静岡県および御前崎市による津波対策工事ほか追加工事の 点検および確認(第 125 回)

2025 年 7 月 18 日

代替電源設備の電源系統概要図

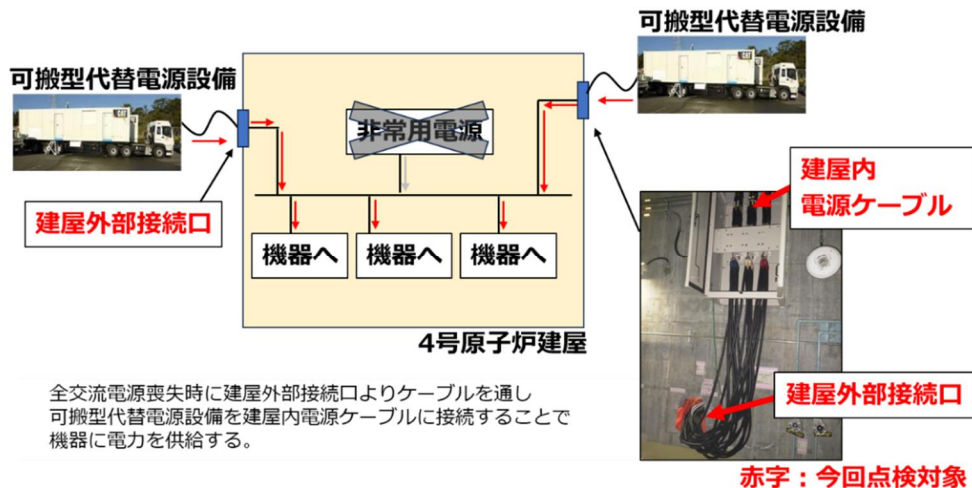
静岡県から「可搬型代替電源設備の建屋外部接続口および建屋内電源ケーブルについて、書類確認および現場確認をおこなった。中部電力の計画どおりに進められていることを確認した。訓練をととして、緊急時にこれらの設備を活用できるよう力量の維持をお願いしたい。」との講評をいただきました。

御前崎市から「可搬型代替電源設備の建屋外部接続口および建屋内電源ケーブルについて、書類確認および現場確認をおこなった。中部電力の計画どおりに設置されていることを確認した。引き続き、津波対策工事ほか追加工事の点検および確認について協力をお願いしたい。」との講評をいただきました。
